ALERT SERVICE BULLETIN

Austausch der Schwimmer bei ROTAX® Motor Type 912 und 914 (Serie)

ATA System: 73-00-00 Kraftstoffsystem

Austausch der Schwimmer bei ROTAX® Motortype 912 und 914 (Serie).

1 Markierungen

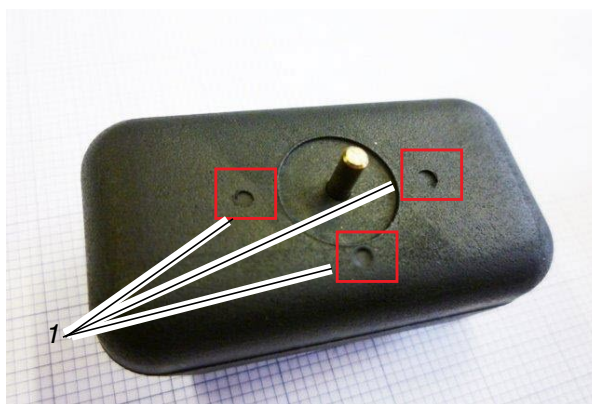
HINWEIS: Schwimmer mit 3 Markierungen sind auf die in Kapitel 1.3) angesprochenen Merkmale geprüft und müssen NICHT getauscht werden.

HINWEIS: Diese Markierungen haben keinen Einfluss auf die Funktion der Schwimmer.

Bild 1

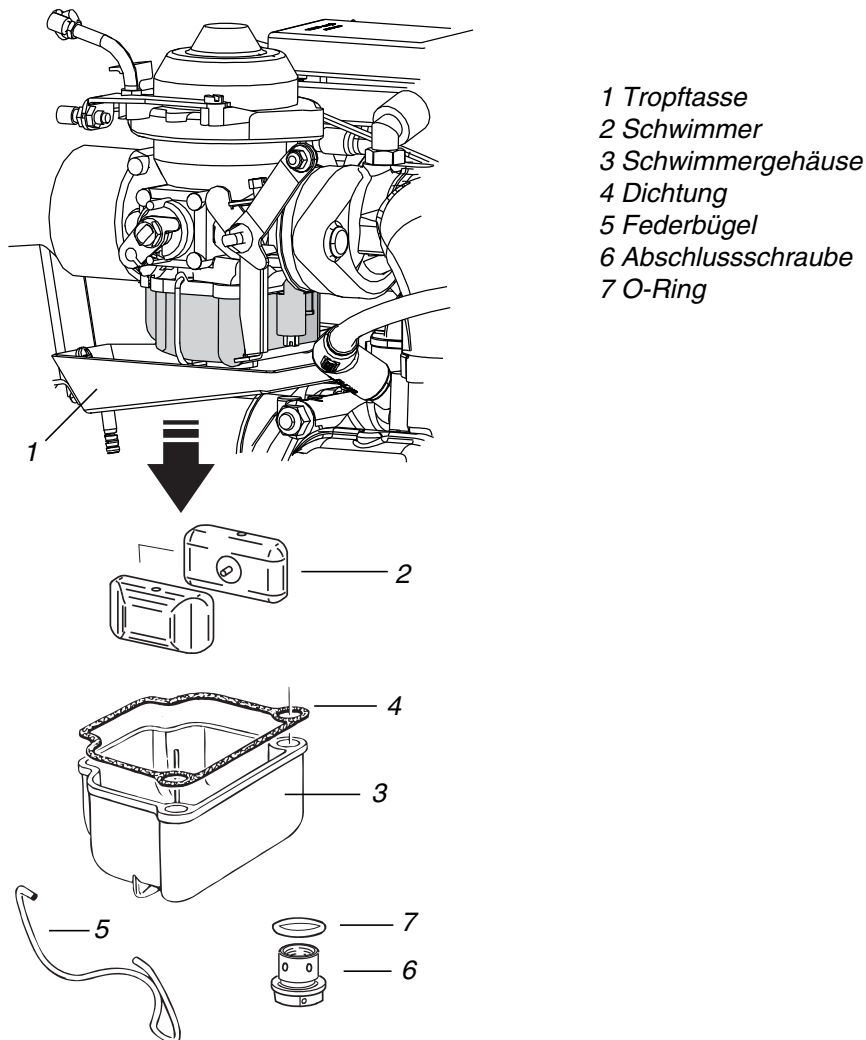
Durch Abweichungen im Fertigungsprozess der Schwimmer kommt es aufgrund von Resonanzschwingungen im Motorbetrieb zu partiellen Ablösungen der Außenschicht. Ein Ablösen dieser Partikel kann dazu führen, dass sich Düsen im Vergaser verlegen. Dies führt in weiterer Folge zu einer Beeinträchtigung der Kraftstoffversorgung an der betroffenen Zylinderbank. Mögliche Auswirkungen sind ein rauer Motorlauf bis hin zu einem totalen Leistungsverlust oder Motorausfall durch blockierten Kraftstofffluss am betroffenen Vergaser.

- Austausch der Schwimmer muss gemäß letztgültigen Wartungshandbuch (Heavy) durchgeführt werden.
- Alle Schwimmer, welche gemäß Kapitel 1.1) definiert sind, müssen ausnahmslos getauscht werden.

Schritt	Vorgehen
1	Tropftasse (1), wenn montiert, abnehmen.
2	Sichtkontrolle des Vergasers und dessen Betätigungen.
3	Federbügel (5) öffnen bzw. bei ROTAX 914 Serie die Drahtsicherung entfernen und anschließend die Abschlusschraube (6) samt O-Ring (7) abschrauben.
4	Schwimmergehäuse (3) samt Dichtung (4) und die beiden Schwimmer (2) abnehmen.

Schritt	Vorgehen
1	Dichtung (4) der Schwimmergehäuse und bei ROTAX 914 Serie den O-Ring (7) erneuern.
2	Schwimmergehäuse (3) samt Dichtung (4) und die beiden Schwimmer (2) montieren.
3	Federbügel (5) schließen bzw. bei ROTAX 914 Serie Abschlusschraube (6) samt O-Ring (7) montieren. Anzugsdrehmoment der Abschlusschraube 5.5 Nm. Drahtsicherung montieren.
4	Tropftasse (1) bzw. Anbauteile gemäß Anweisung des Luftfahrzeugherstellers montieren.
